MODIFICACIÓN N°2 EDIFICACIÓN
PLAN REGULADOR COMUNAL DE PROVIDENCIA 2007

MEMORIA EXPLICATIVA

Plano 10. Barrio Dalmacia con ZE vigentes y ZE propuestas. Sin escala.

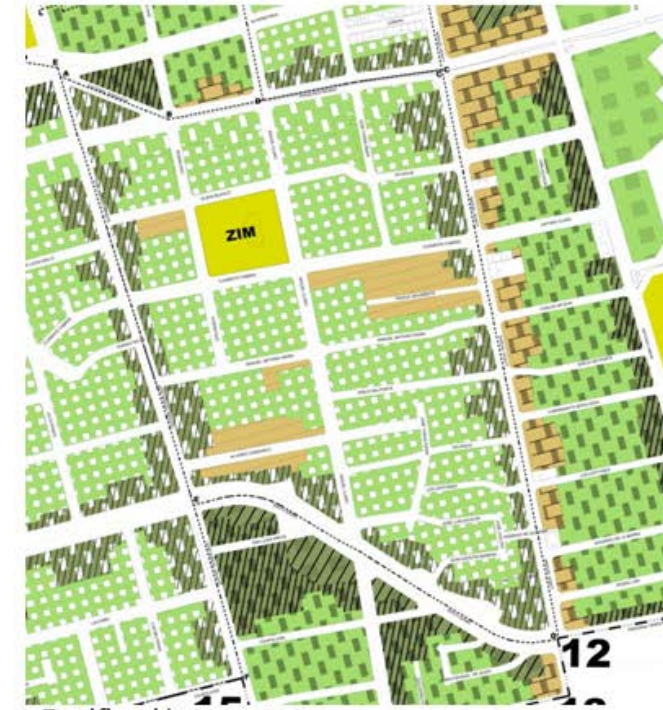
Los predios comprendidos entre **José Manuel Infante, Elena Blanco/Puyehue, Manuel Montt y Clemente Fabres**, excepto la ZIM Embajada de Italia, los predios que enfrentan José Manuel Infante y Manuel Montt y los predios que enfrentan Elena Blanco entre José Manuel Infante y Román Díaz, pasan de EA7 a EA3.

Los predios comprendidos entre **José Manuel Infante, Clemente Fabres, Manuel Montt y Manuel Antonio Maira**, excepto los predios que enfrentan José Manuel Infante y Manuel Montt, los predios que enfrentan el Pasaje Navarrete y los predios que enfrentan Clemente Fabres (costado sur) entre Miguel Claro y Manuel Montt, pasan de EA7 a EA3.

Los predios de la manzana entre **José Manuel Infante, Manuel Antonio Maira, Miguel Claro y Álvarez Condarco**, excepto los predios que enfrentan José Manuel Infante y Álvarez Condarco y los predios ubicados en Manuel Antonio Maira 1047, 1059, 1069, 1077, 1085, 1089 y en Miguel Claro 1529 y 1537, pasan de EA7 a EC3.

Los predios ubicados en Miguel Claro 1659, 1681, 1691 A, 1691 B, 1691 C y 1691 D pasan de EA7 a EA3.

Plano 12. Barrio Los Naranjos con ZE vigentes y ZE propuestas. Sin escala.

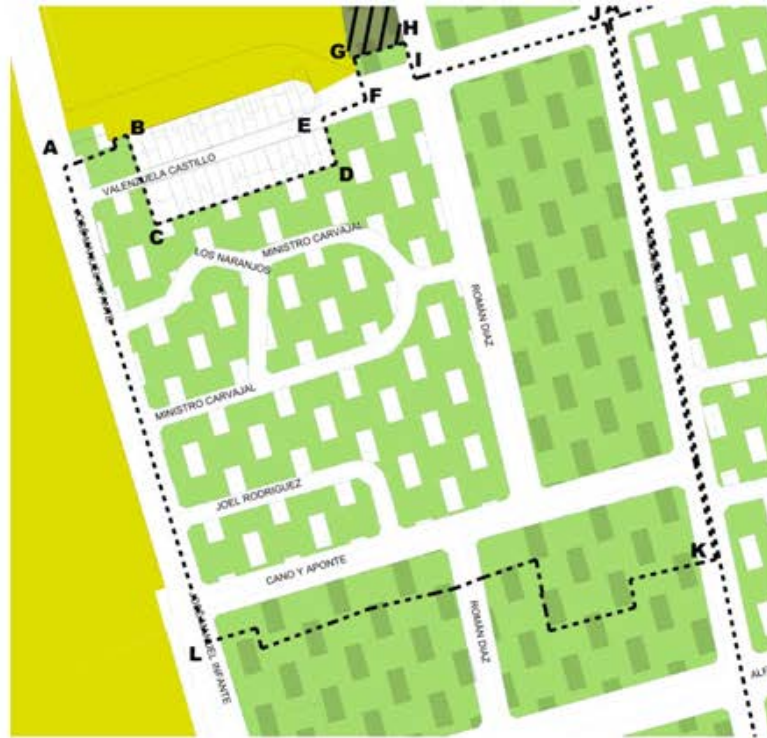
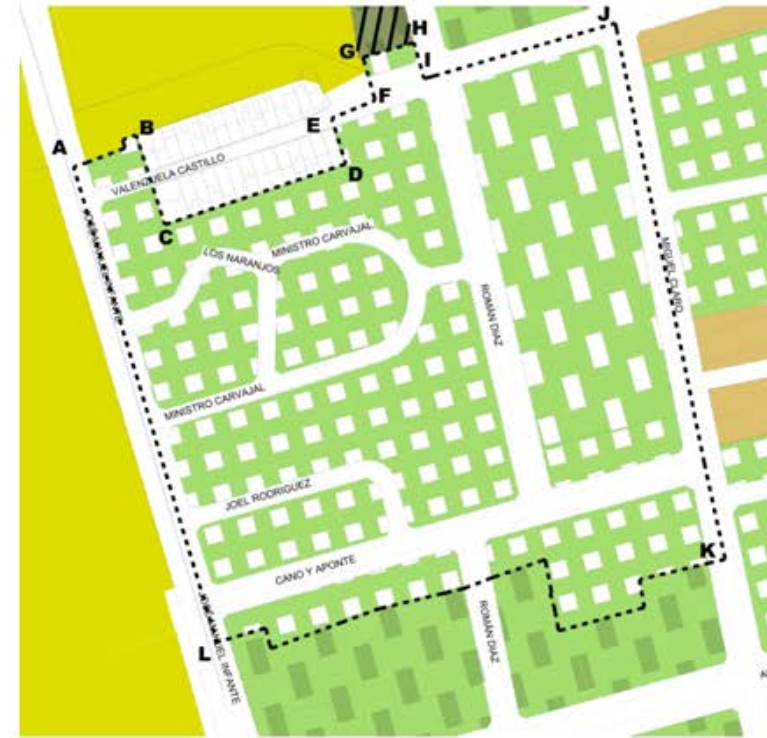
Los predios ubicados en **Valenzuela Castillo 916** y en **José Manuel Infante 514 y 522** pasan de EA5 a EA3.

Los predios de la manzana entre **Román Díaz, Valenzuela Castillo, Miguel Claro y Cano y Aponte**, excepto los predios que enfrentan Cano y Aponte, pasan de EA7 a EA5.

Plano 14. Barrio Keller con ZE vigentes y ZE propuestas. Sin escala.

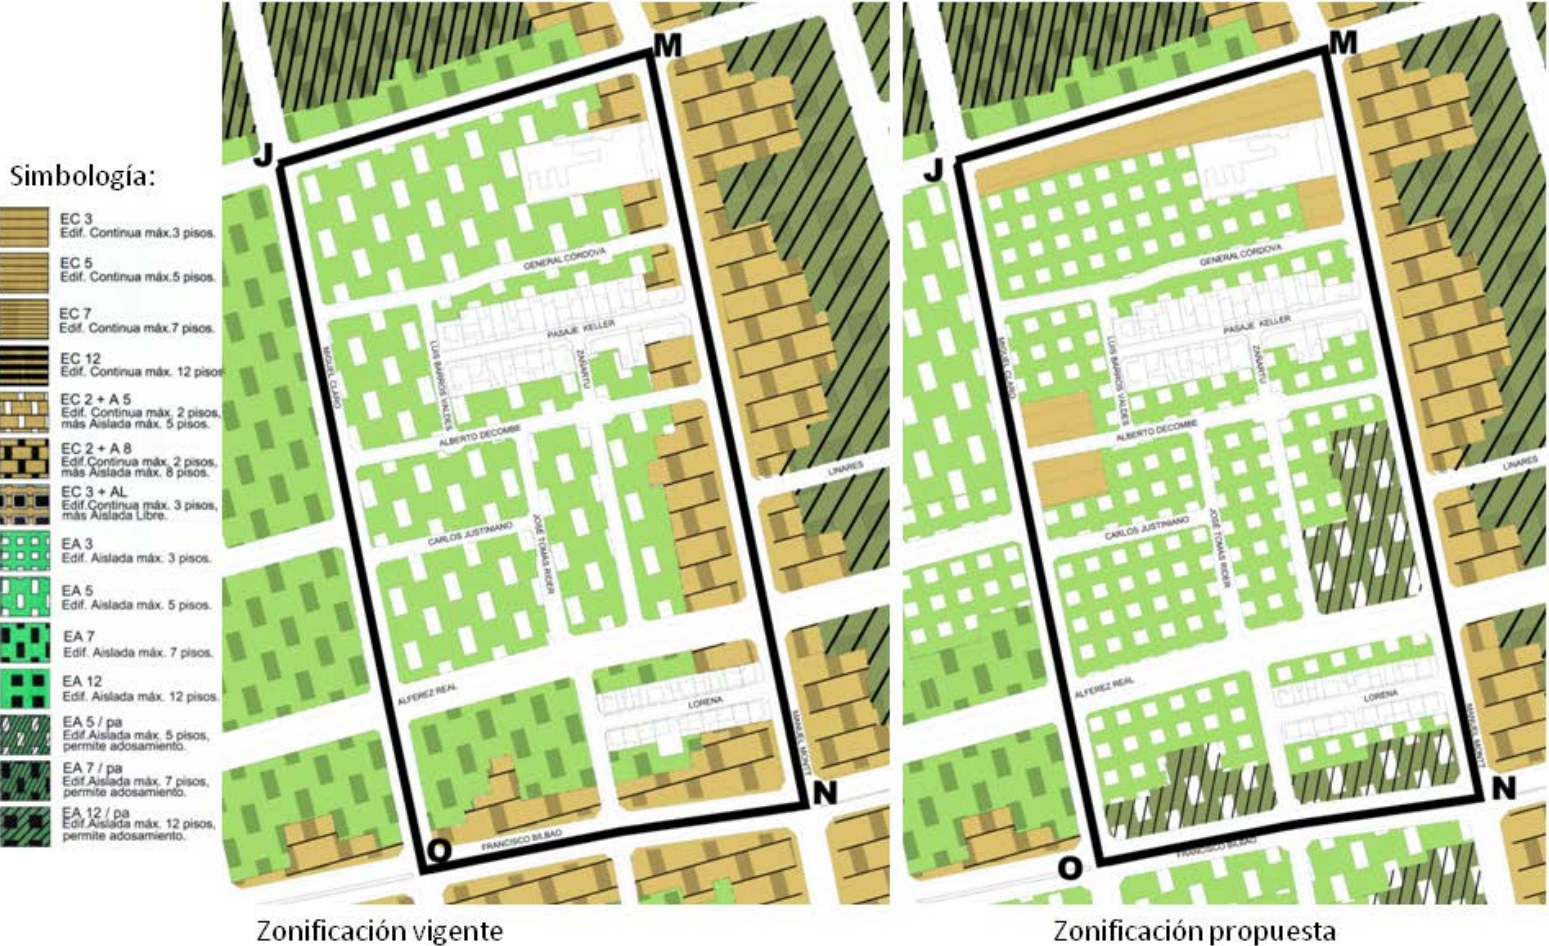
Los predios ubicados en **Miguel Claro 852, 858 y 882 y en Alberto Decombe 1120, 1121, 1130 y 1131** pasan de EA5 a EC3.

Los predios comprendidos entre **Miguel Claro, Alberto Decombe, Zañartu y Alférez Real**, excepto los predios ubicados en Miguel Claro 882 y Alberto Decombe 1121 y 1131, pasan de EA5 a EA3.

Los predios de la manzana entre **Zañartu, Alberto Decombe, Manuel Montt y Alférez Real**, excepto los predios ubicados en Manuel Montt 993, 1007, 1041 y 1045 y el predio ubicado en Alférez Real (costado norte) entre Zañartu y Manuel Montt, pasan de EA5 y de EC2+A8 a EA3.

Los predios ubicados en Manuel Montt 993, 1007, 1041 y 1045 y el predio ubicado en Alférez Real (costado norte) entre Zañartu y Manuel Montt pasan de EA5 y de EC2+A8 a EA5/pa.
